一級河川最上川水系村山圏域河川整備計画

変更箇所概要

平成25年3月

村山河川整備計画変更（原案）における改訂箇所

（ 3 ） 2 ） 配慮事項・・・ P 3 3

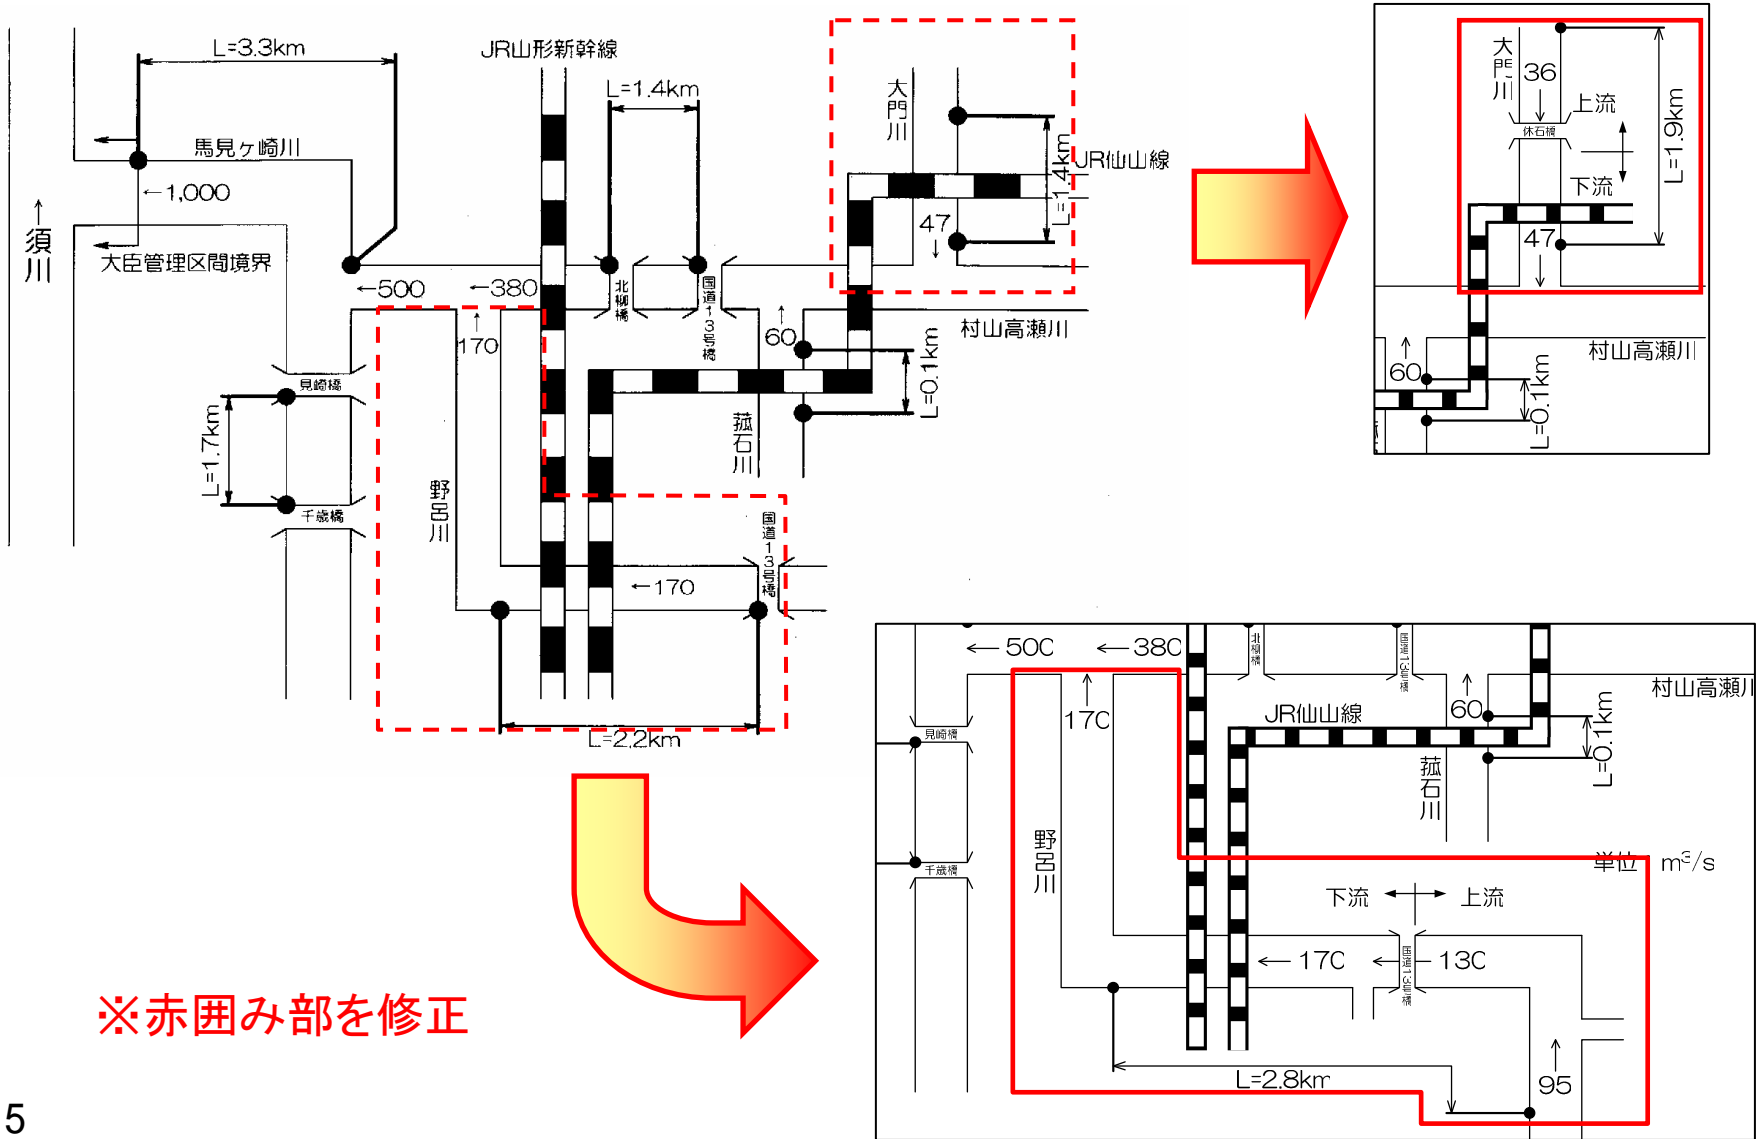
※赤字部分を加筆

野呂川及び大門川の上流は、河床幅を広くとることで自由度の高いみお筋や水際を形成するとともに、動植物の生息・生育環境に配慮した多自然型護岸を施工する。また、維持管理・親水性・安全性等に配慮し、適正な間隔での階段護岸や緩傾斜護岸の配置を検討する。

(5) 図32 野呂川上流代表断面図・・・ P 3 5

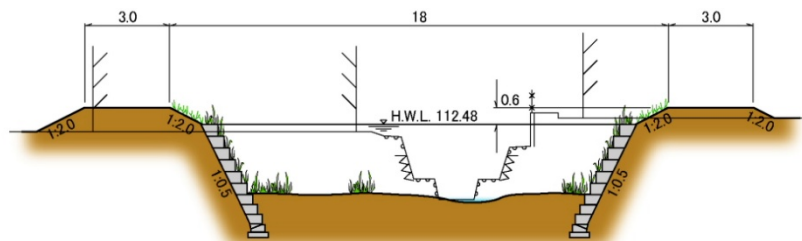
(村山高瀬川合流点から上流2.6km、単位：m)

※図32及び図34を追加

(6) 図34 大門川上流代表断面図・・・ P 3 5

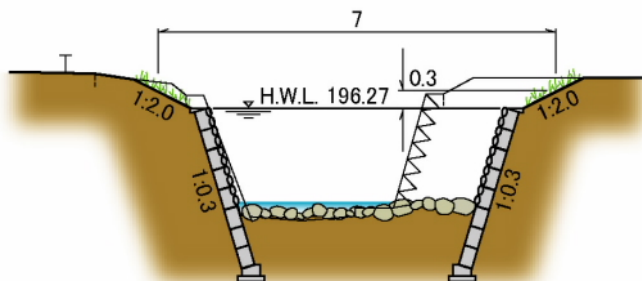
(村山高瀬川合流点から上流2.0km、単位：m)
